玄海原子力発電所1号及び2号炉 廃止措置計画変更認可申請書の 概要について

令和2年10月15日
九州電力株式会社

四 変更に係る事項

五 変更の理由

(1) 「六 性能維持施設」の記載内容

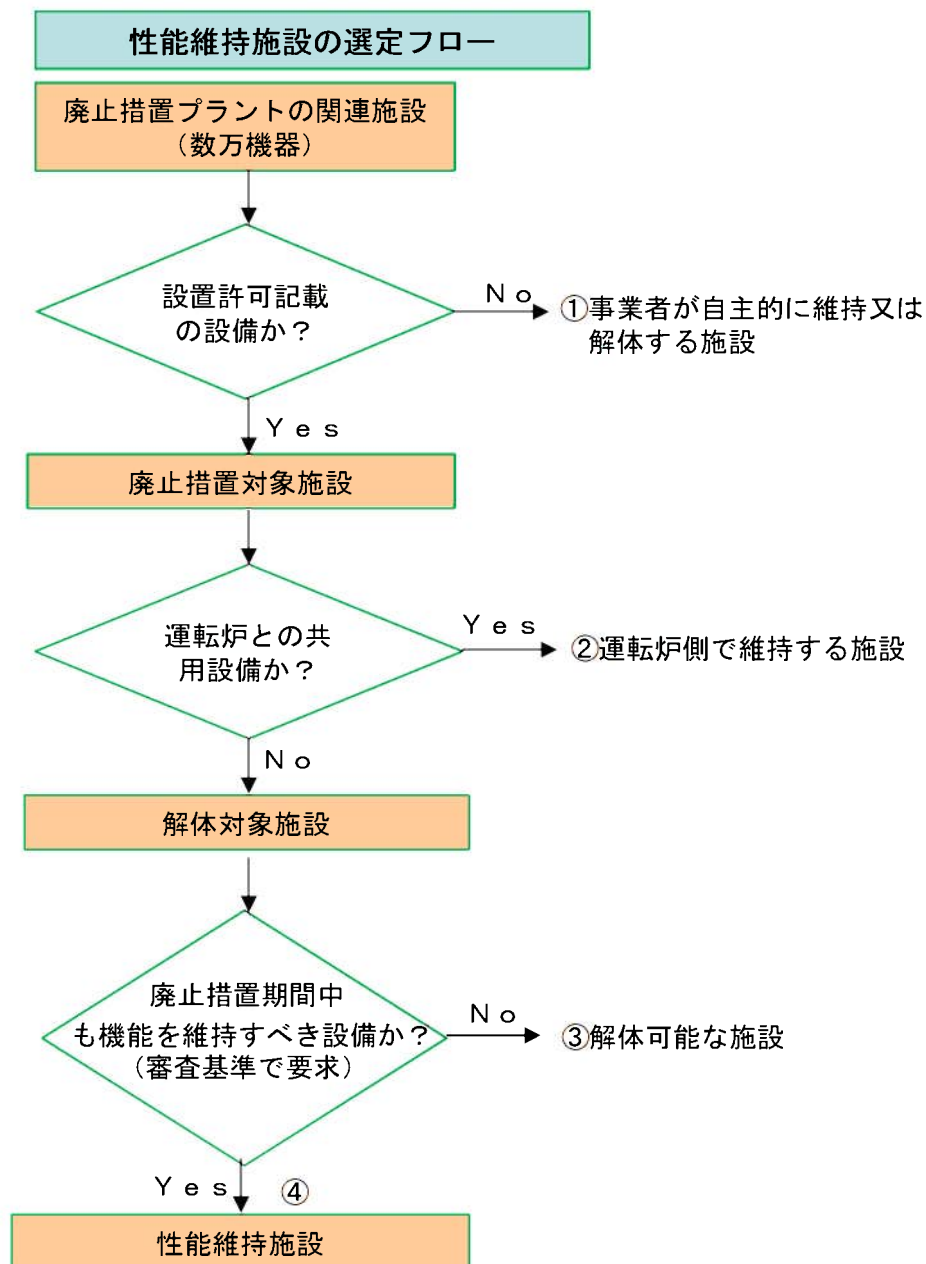
○既に認可を受けた廃止措置計画認可申請書（以下「既計画」という。）の添付書類六の記載事項を基に、性能維持施設に係る必要な機能及び性能、維持期間、維持管理方法についての基本的な考え方を記載。また、この基本的な考え方にに基づき選定した具体的な性能維持施設を第6.1表に記載。
